# 「避難安全検証法（時間判定法）の解説及び計算例とその解説」講習会の質問と回答

一般財団法人 日本建築センター

（一財）日本建築センターでは、令和5（2023）年3月に「避難安全検証法（時間判定法）の解説及び計算例とその解説」を発行し、同年4月に講習会を開催いたしました。この講習会の受講者より寄せられました質問について、執筆者に回答を取りまとめたいただきましたので、以下にご紹介いたします。本内容はあくまでも執筆者の現時点の解釈と判断であり、今後の法令改正等によって別の判断になることもあり得ることや、法解釈があいまいな部分については、審査機関によって判断が異なる可能性もあり得ることにご留意ください。また、本回答で例示した方法は参考事例であり、より簡便で安全な方法や、より詳細な方法を否定するものではありません。

図5.6-1 平面図

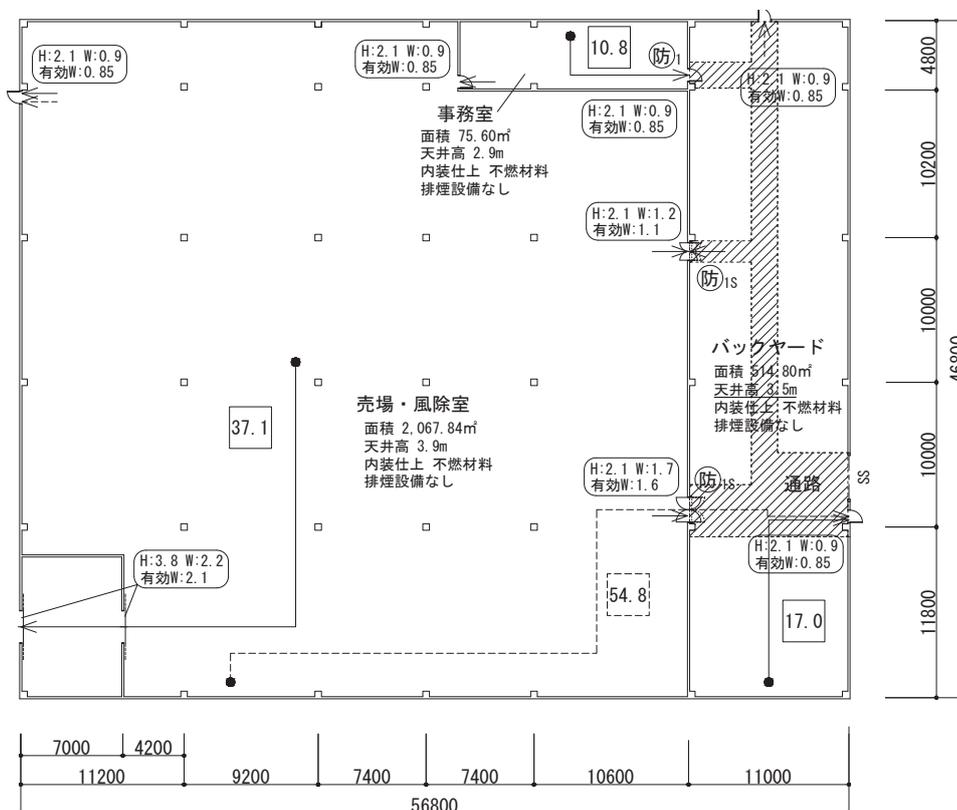
32	P202	5.6 物販店舗	階避難の経路について、バックヤードの扉を最終出口としているが、シャッターは軽量シャッター等で手動で開放可能なものは最終出口として検証することは可能か。	シャッターは作動が確実ではないので、避難出口と見込むことはできません。
33	P202-206	5.6 物販店舗	P.206iii) 階煙降下時間 本書の計算例では、倉庫(バックヤード)は、居室避難の検討がなされておらず非居室となっているが、階避難の煙降下時間の検討において、倉庫(バックヤード)が火災室の際における当該室の屋外への出口(扉幅0.85×2カ所)に対しての煙降下時間の検討がなされていない。 施行令第129条第3項第一号ホ及び告示510号第四において、当該火災室を除くことが出来るのは、居室のみの規定となっており、また、「建築物の防火避難規定の解説2016(第2版)」のQ&A(P.174番号33)においても、居室のみが除けるとある。倉庫(バックヤード)が火災室の際に、当該室の屋外への出口に対する煙降下時間の検討をしなくて良いのはなぜか。	バックヤードを居室として扱うよう修正しました。別添(PP.47~51)を参照ください。

バックヤードは非居室であるが、一時的な作業もあることから検証法上居室として取り扱うこととする。なお、在館者密度については、作業人員は数人程度と想定されるため、告示の最小値 (0.06人/m<sup>2</sup>) を適用する。
